DETERMINAZIONE DEL DIRIGENTE SERVIZIO VIA/VINCA 7 ottobre 2024, n. 543

[ID VIP 10071] - Parco eolico denominato "Capece", costituito da 10 aerogeneratori di potenza unitaria di 6,6 MW, per una potenza complessiva pari a 66 MW, da realizzarsi nei comuni di Francavilla Fontana (BR), San Michele Salentino (BR), San Vito dei Normanni (BR) e Latiano (BR), incluse le opere di connessione alla RTN e un sistema di accumulo da 20 MW.

SCHEDA ISTRUTTORIA VALUTAZIONE DI IMPATTO AMBIENTALE

Procedimento:	ID VIP 10071
	Valutazione di Impatto Ambientale (VIA) PNIEC-PNRR nell'ambito del Provvedimento Unico in materia Ambientale ai sensi del art.27 del D.Lgs 152/2006 e ss.mm.ii.
Oggetto:	Progetto per la realizzazione di un impianto eolico denominato "Capece", costituito da 10 aerogeneratori di potenza unitaria di 6,6 MW per una potenza complessiva pari a 66 MW, da realizzarsi nei comuni di Francavilla Fontana (BR), San Michele Salentino (BR), San Vito dei Normanni (BR) e Latiano (BR), incluse le opere di connessione alla RTN e un sistema di accumulo da 20 MW.
Tipologia:	D.Lgs. n. 152/2006 come s.m.i. Parte seconda, ALLEGATO II – Progetti di competenza statale, punto 2) "impianti eolici per la pro

Figura 03: Area su ortofoto del parco eolico con aerogeneratori, cavidotto e stazione SSEU con indicazione del buffer di 3 Km

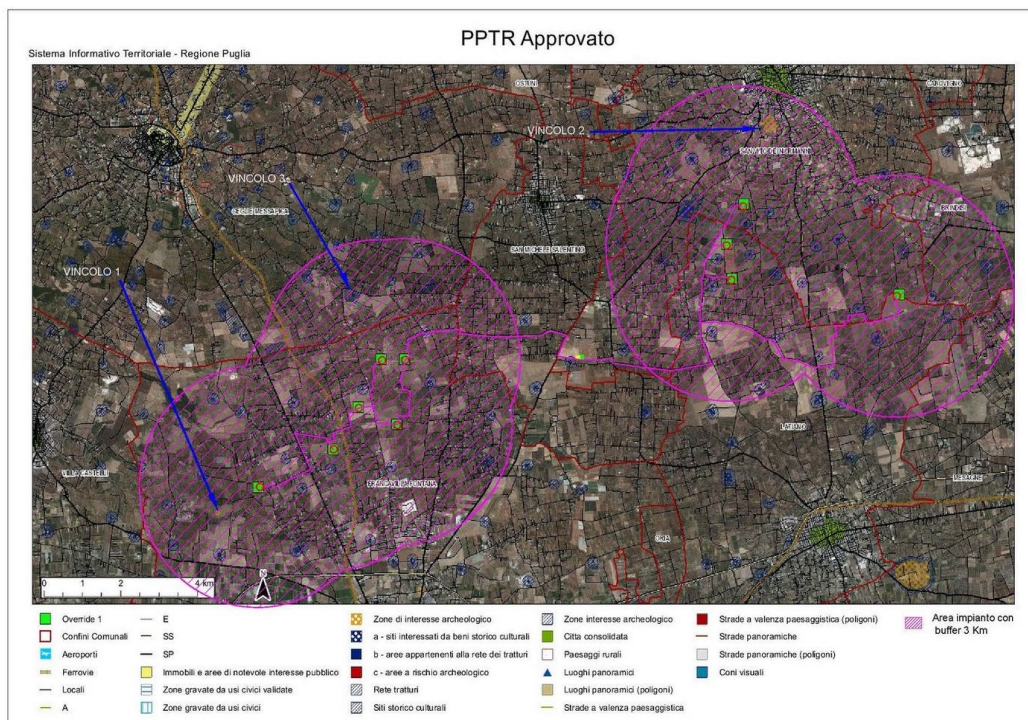
Per quanto riguarda il criterio **lett. c-quater**) l'area dell'impianto eolico **non ricade** nel perimetro dei beni sottoposti a tutela ai sensi del D.Lgs 42/2004 e **ricade** nella fascia di rispetto di 3 km (perché trattasi di impianto eolico) dei beni sottoposti a tutela ai sensi della seconda parte o dell'art.136 del medesimo decreto. In particolare si sono riscontrati i seguenti vincoli (Fig 03):

- **Componenti Culturali ed Insediative – Beni Paesaggistici – Zone di interesse Archeologico**
 1. Specchia Giovannella Vincolo Archeologico Cod. ARC0223 e Cod ARC0222 – Vincolo diretto ed indiretto- Num Decreto 09/12/1992 - l'aerogeneratore WGT01 è posizionato ad una distanza di 1.2 km;
 2. Castello – san Vito dei Normanni -Vincolo Archeologico Cod ARC0252 – Vincolo diretto ed indiretto - Num Decreto 26/08/1996, - l'aerogeneratore WGT09 è posizionato ad una distanza di 1.9 km;
- **Componenti Culturali ed Insediative – Beni Paesaggistici – Testimonianza della stratificazione insediativa- a. Siti interessati da Beni Storico Culturali –**
 3. CHIESA RUPESTRE S. MARIA DELLA GROTTA INTEGRAZIONE PUG art.96 e DGR 2182/2017 Cod ARK0684 - Vincolo Architettonico diretto num dec. 09-11-1993 Istituito ai sensi della L. 1089 - distanza di 1.7 km l'aerogeneratore WGT05 e 2.0 km da WGT06;

Si segnala la presenza nell'area di buffer degli aerogeneratori di un numero rilevante di masserie con segnalazione architettonica:

Figura 04: Area interessata dall’impianto su cartografia PPTR con i vincoli delle componenti Geomorfologiche, Idrogeologiche, Botanico Vegetazionali, Componenti delle Aree protette

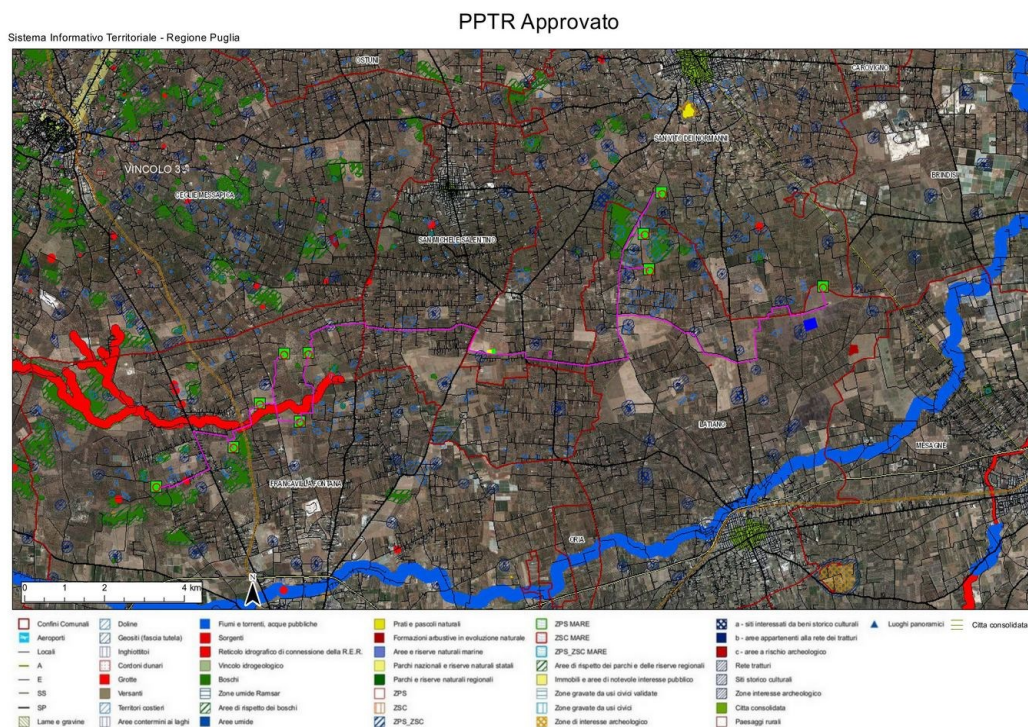
Dall'analisi della cartografia del PPTR l'area degli aerogeneratori non ricade in alcun vincolo diretto.

Il cavidotto in MT invece intersecherà i seguenti vincoli:

- **Componenti idrogeologiche:**
 - ✓ UCP-Reticolo idrografico di connessione RER - Vallone Bax;
- **Componenti Geomorfologiche:**
 - ✓ UCP Doline
- **Componenti Botanico Vegetazionali:**
 - ✓ UCP Boschi e aree di rispetto
- **Componenti delle Aree Protette:**
 - ✓ **Parchi nazionali e riserve naturali statali:** Parco Nazionale Dell’alta Murgia
 - ✓ **Siti di Rilevanza Naturalistica :** ZPS_ZSC - Murgia Alta - Cod IT9120007
- **Componenti Culturali ed Insediative – UCP - Ulteriori contesti Paesaggistici :**
Testimonianza delle Stratificazione insediativa: Siti interessati da beni storico culturali:
Segnalazione Architettonica:
 - ✓ MASSERIA GRATTILE Cod MSI39601- San Vito dei Normanni;
 - ✓ MASSERIA ASCIULO Cod BR000452 – Latiano ;
 - ✓ MASSERIA PARETONE Cod BR101031- San Vito dei Normanni;
 - ✓ MASSERIA DIFESA Cod. BR100851 – Francavilla Fontana;

La Sottostazione di Energia SSE non ricade in alcun vincolo.

Dalle relazioni allegate si evince che lungo i tratti di attraversamento dei corsi d’acqua il cavidotto verrà realizzato con tecnica Trivellazione Orizzontale Controllata T.O.C.

Figura 05: Cartografia delle aree non idonee con indicazione dell'area dell'impianto con aerog., cavidotto e stazione utente

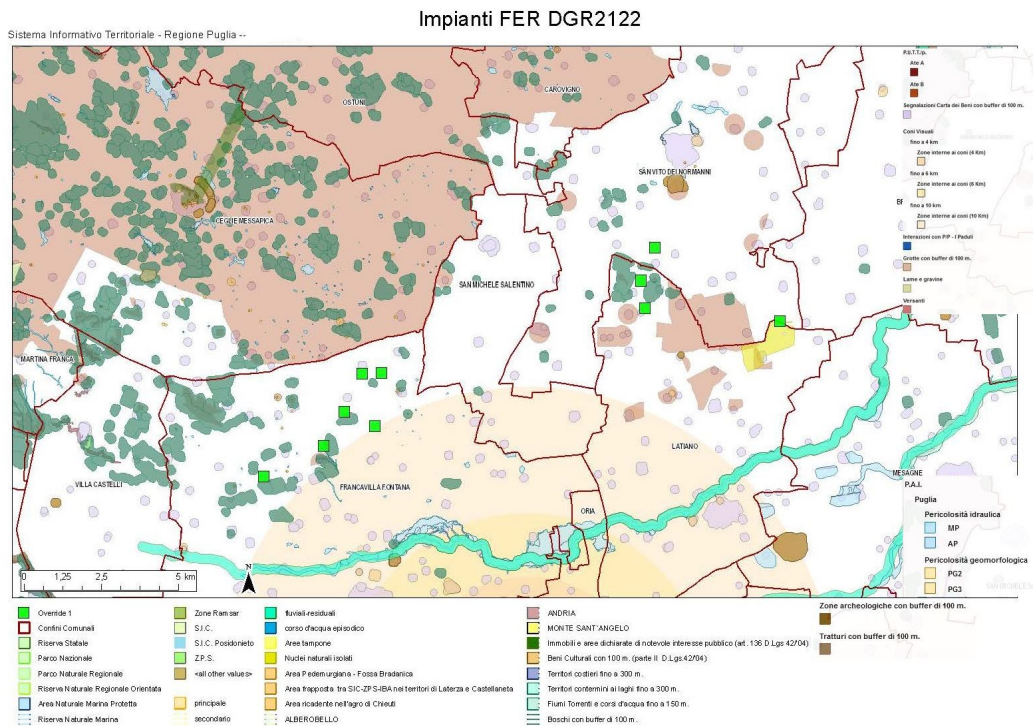
Dall'esame della cartografia si evince che gli aerogeneratori **non ricadono tra le aree non idonee**. Solo l'aerogeneratore WTG10 lambisce il vincolo Nuclei Naturali Isolati e WTG02 lambisce vincolo Boschi con buffer.

Figura 06: Inquadramento dell’area rispetto alle aree protette

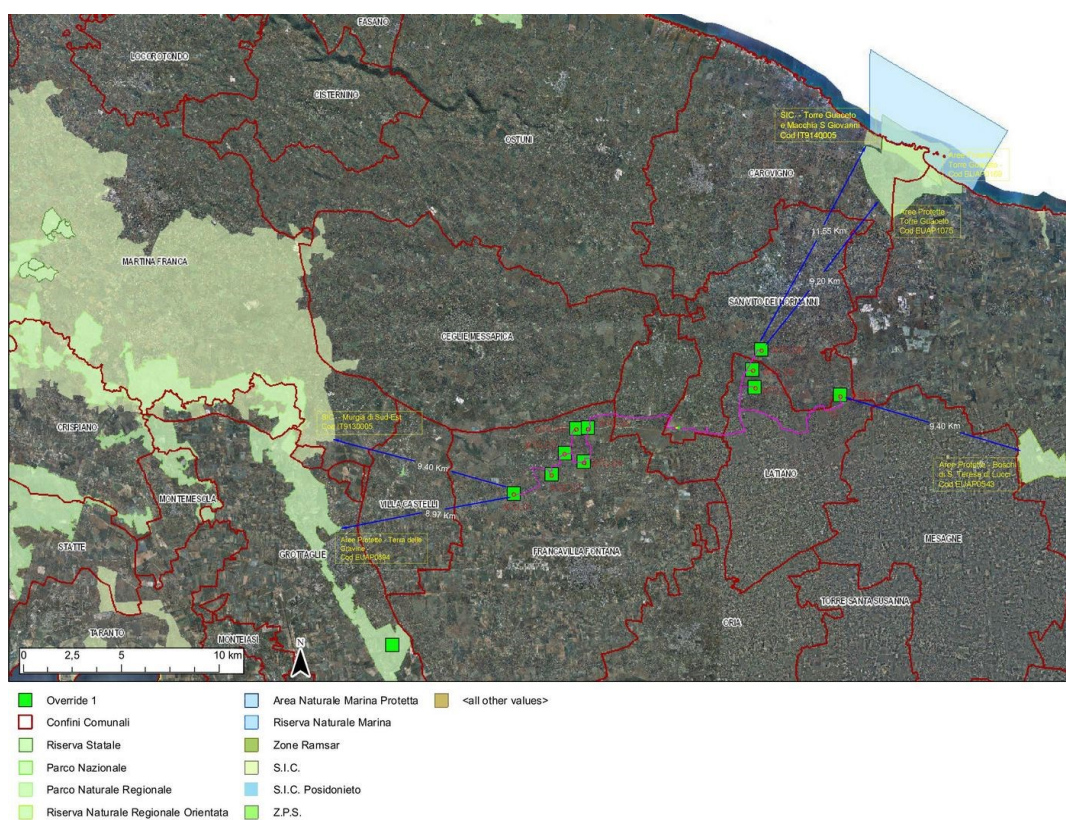
Per quanto riguarda la presenza di Aree Protette Nazionali-Regionali e aree SIC o ZPS ovvero di aree comprese nella rete Natura 2000, si riporta di seguito un elenco con le relative distanze dall'area di intervento in oggetto:

- **ZPS "Area delle Gravine" (IT9130007):** il punto più vicino (aerogeneratore denominato WTG01) dista 9,50 km dalla SIC;
- **SIC "Murgia di Sud Est" (IT9130005):** il punto più vicino (aerogeneratore denominato WTG01) dista 9,40 km dalla SIC;

- **ZPS "Torre Guaceto" (IT9140008):** il punto più vicino (aerogeneratore denominato WTG10) dista 11,55 km dalla SIC;
- **SIC "Torre Guaceto" (IT9140005):** il punto più vicino (aerogeneratore denominato WTG09) dista 11,55 km dalla SIC;

Il Parco Naturale Regionale “Terra delle Gravine” dista circa 8,97 Km dal punto più vicino del parco eolico (aerogeneratore denominato WTG01).

Figura 07: Area dell’impianto con indicazione delle aree con altri impianti FER da fonte eolica

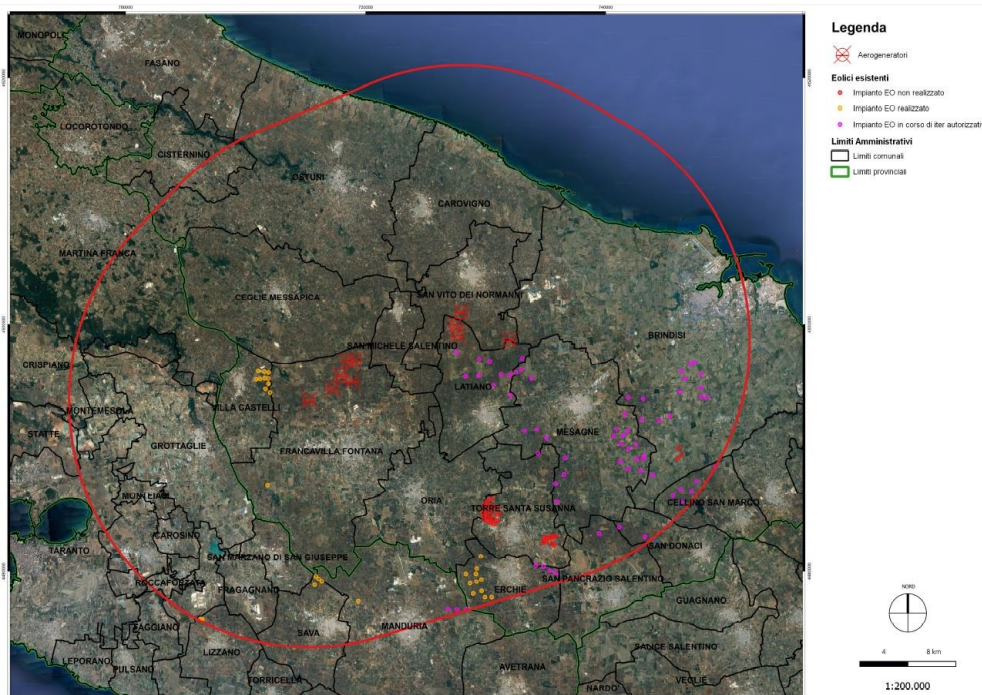
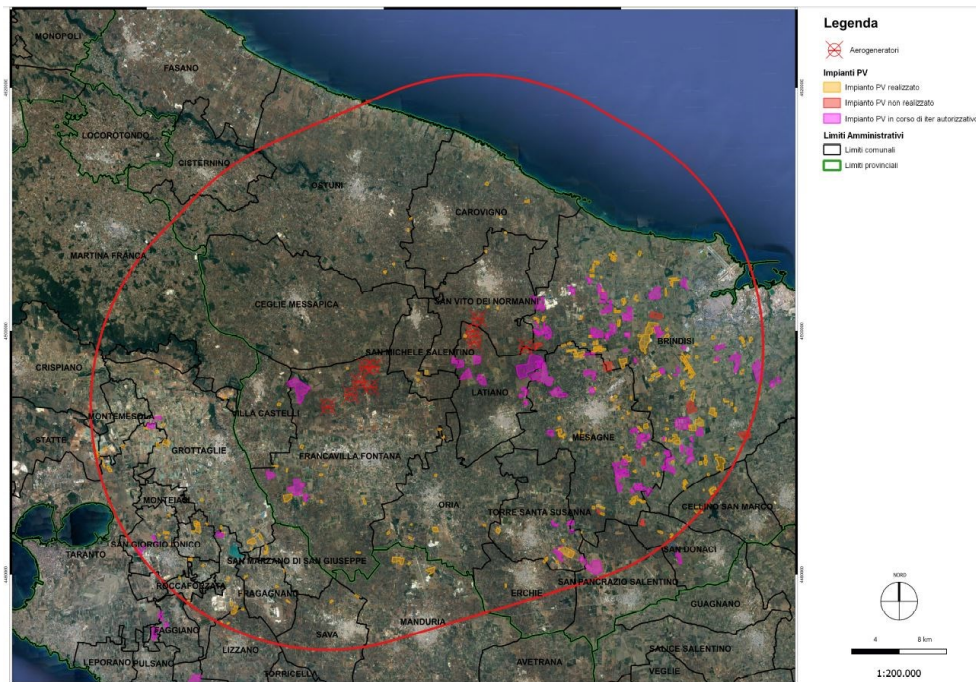
Analizzando l’area dell’impianto in relazione ad **ALTRI IMPIANTI ALIMENTATI DA FONTI RINNOVABILI** risulta Dalla cartografia consultabile risulta sul SIT Puglia risulta che sono presenti numerosi impianti già realizzati. In un buffer di 20 km risultano presenti (Fig.09):

- **Eolico:** è presenti **1 parco eolico con 10 torri eoliche, E/214/07 già realizzato nel comune di Villa Castelli** a distanza di 2.8 km da WTG01, n° 5 impianti realizzati e molti in corso di autorizzazione nel buffer di 20 km;
- **Fotovoltaico:** sono rilevati diversi impianti esistenti e molti in corso di autorizzazione.

Figura 09: Evoluzione della zona d'ombra e alcuni corpi ricettori

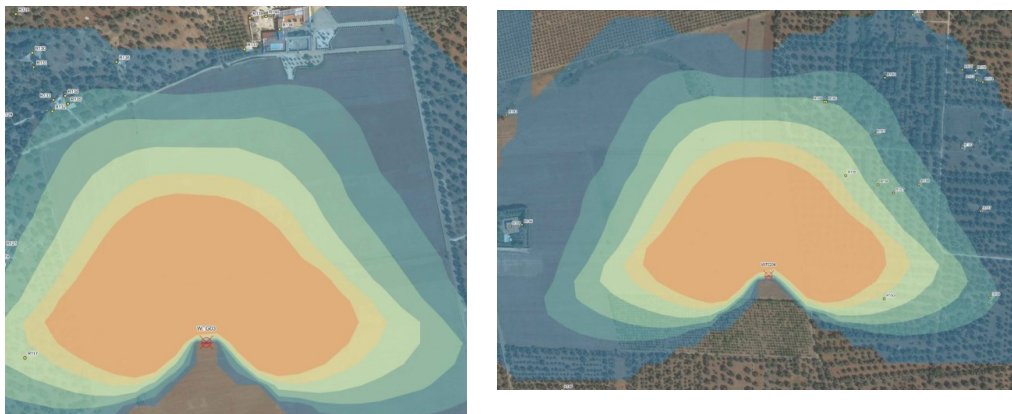
È stata analizzata l'evoluzione dell'ombra prodotta dall'impianto nel caso peggiore, ovvero il sole è presente per l'intera giornata ed è risultato che su alcuni ricettori vi sono zone di ombre per una durata fino a 90 ore/anno, al di sopra dei livelli di orientamento internazionale di 30 ore/anno, e di 30 minuti/giorno.

Alcuni corpi ricettori sono agriturismi con piscine e la zona d'ombra investe le aree esterne. E stata analizzata l'evoluzione dell'ombra prodotta dall'impianto nel caso reale, ovvero il sole non è presente per l'intera giornata ed è risultato che su alcuni ricettori zone di ombre per una durata fino a 30 ore/anno.

Figura 11: Carta della visibilità degli impianti con indicazione degli aerogeneratori

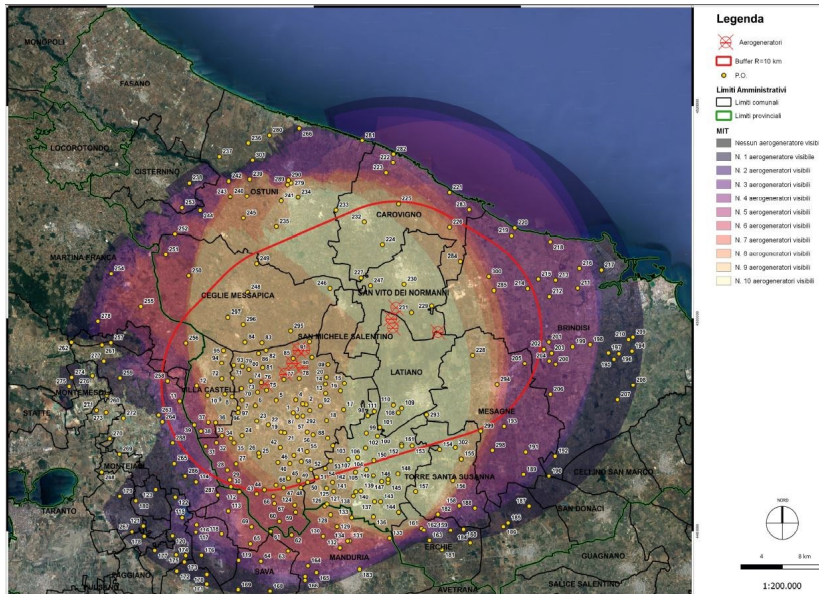
Come misura di mitigazione in fase progettuale è stato seguito il criterio di mantenere una bassa densità di collocazione tra gli aerogeneratori, di razionalizzare il sistema delle vie di accesso e di ridurre al minimo le interazioni con le componenti ambientali sensibili, presenti nel territorio.

Dalle Relazioni tecniche non si evincono misure di compensazione se non campagne di informazione e di educazione ambientale coinvolgendo le scuole.

Figura 12: Cartografia del SIT Uso del Suolo con indicazione degli aerogeneratori

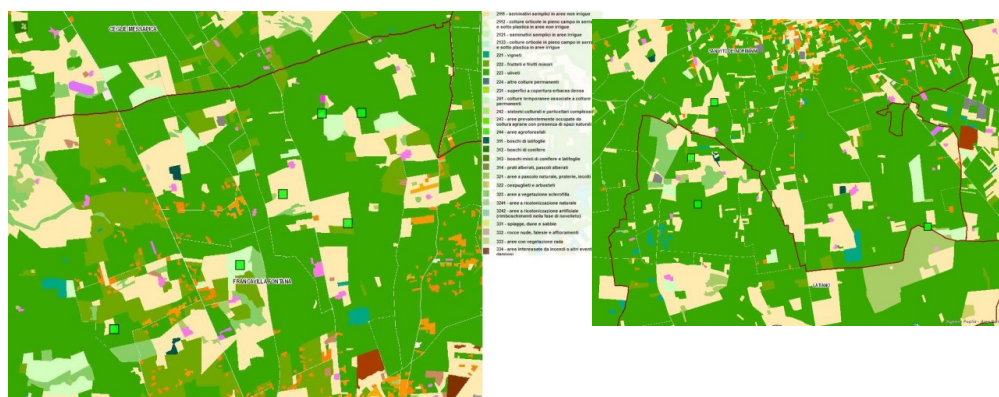
Dalla consultazione della carta "Uso del suolo", si evince all'area in progetto risulta ad uso agricolo caratterizzate da Seminativi semplici in aree non irrigue e irrigue e uliveti. (Fig.12)

Dall'elaborato "R3UEQM4_RelazionePedoAgronomica" si evince che il territorio in oggetto conserva un carattere estensivo e tradizionale con pianori olivetati che si mostrano largamente integri, manifestando poco l'attacco da *Xylella fastidiosa*, e con "forme e sesti tradizionali di indubbio valore paesaggistico e per la conservazione della biodiversità". Si nota anche la presenza di ambienti naturali (macchie e praterie-garighe) "L'analisi svolta per il territorio interessato dalla realizzazione dell'opera, fa emergere un contesto agronomico e rurale da ritenersi pregevole, per l'aver saputo in gran parte conservare il suo carattere estensivo e tradizionale. **Un contesto dunque che necessiterà di particolare attenzione e premura, per far sì che gli interventi in previsione non vadano a sconvolgere il valore evidenziato.**"
